改善箇所説明図

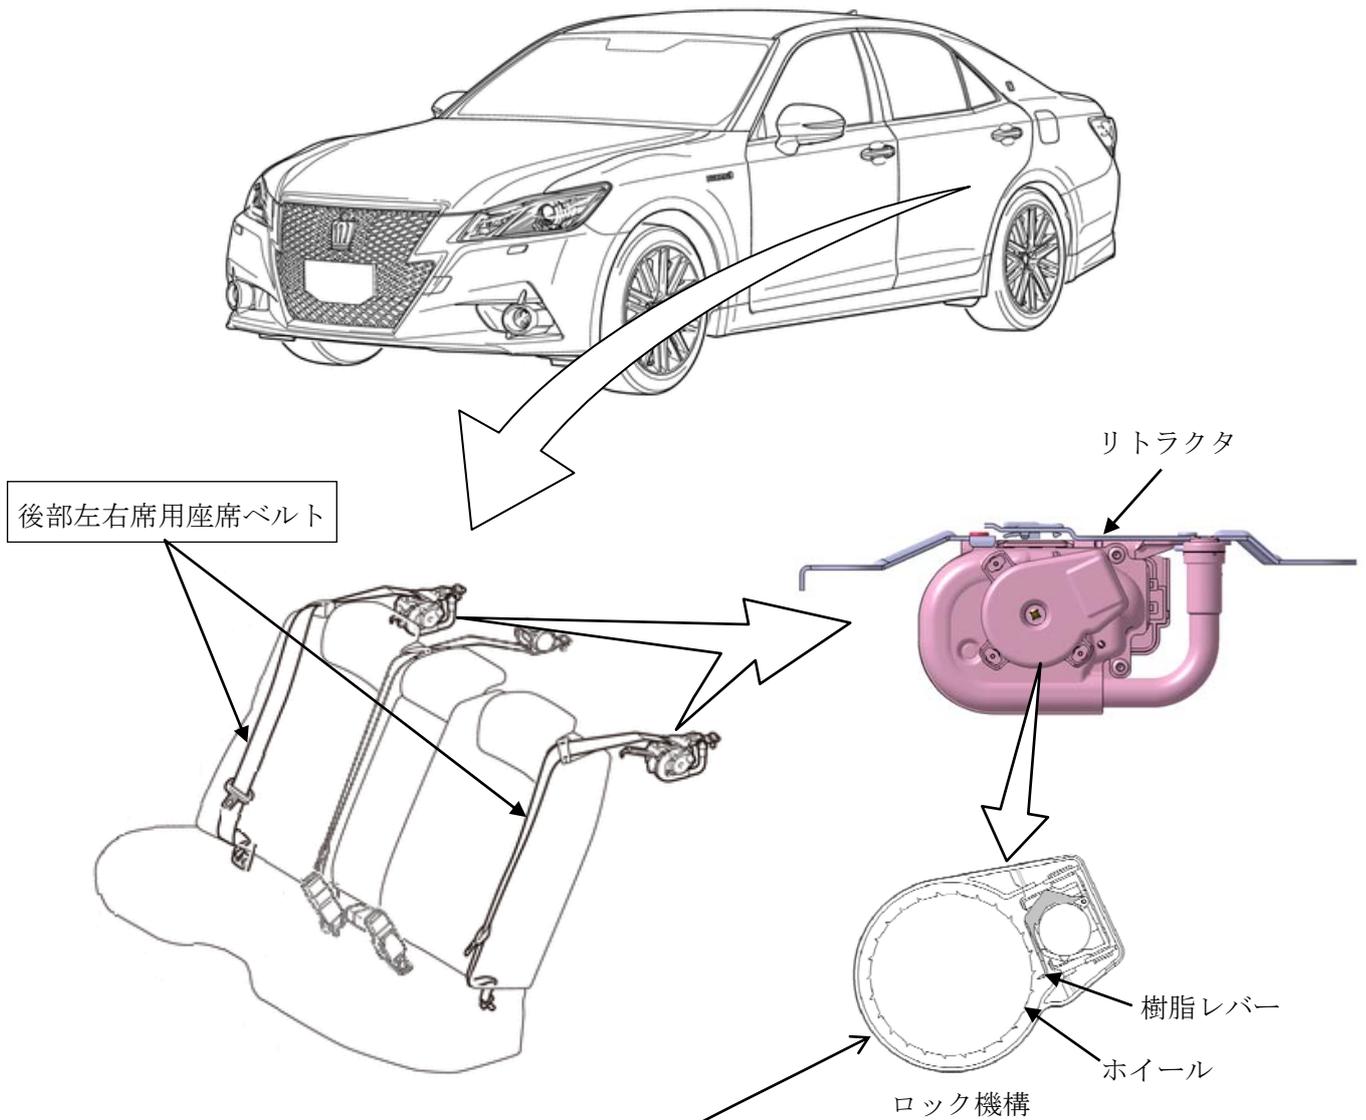
基準不適合発生箇所

後部左右席の座席ベルトにおいて、リトラクタ構成部品の図面指示が不適切なため、ロック機構の樹脂レバーとホイールの隙間が不足しているものがある。そのため、シートベルトを引き出そうとすると樹脂レバーがホイールに干渉してベルトが引き出せず、乗員を拘束できなくなるおそれがある。

改善の内容

全車両、後部左右席の座席ベルト一式を対策品と交換する。

識別：改善済車両には車台番号打刻の右側に黄色ペイントを塗布する。
